| 图纸会审记录 | | 编号 | 00-00-C2-001 | |
| 工程名称 | 北京城市副中心 1201 街区 FZX-1201-0061 地块 F3 其他类多功能用地、0062 地块 R2 二类居住用地项目 (1# 住宅楼等 8 项) | | 日期 | 2024 年 3 月 6 日 |
| 地点 | 会议室 | | 专业名称 | 结构 |

CK1-S-1-01

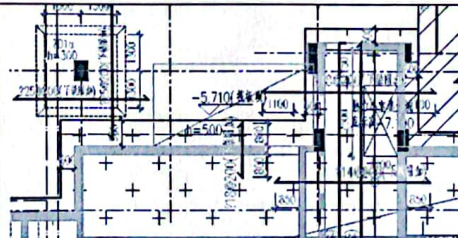
4#楼此部位的降板，能否按 4#楼主楼筏板配筋做？

可以

4-S-2-02

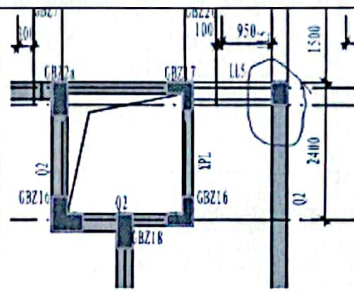
/4-15~4-18 轴柱

此处为 GBZ1

2-S-2-02
3-S-2-02
4-S-2-02

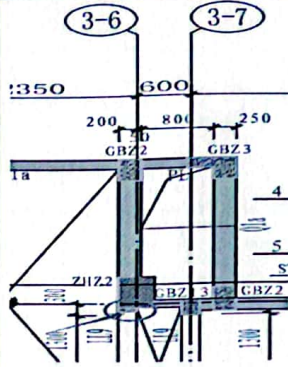
这位置是按柱处理还是墙处理？（如果按柱出节点）

按墙
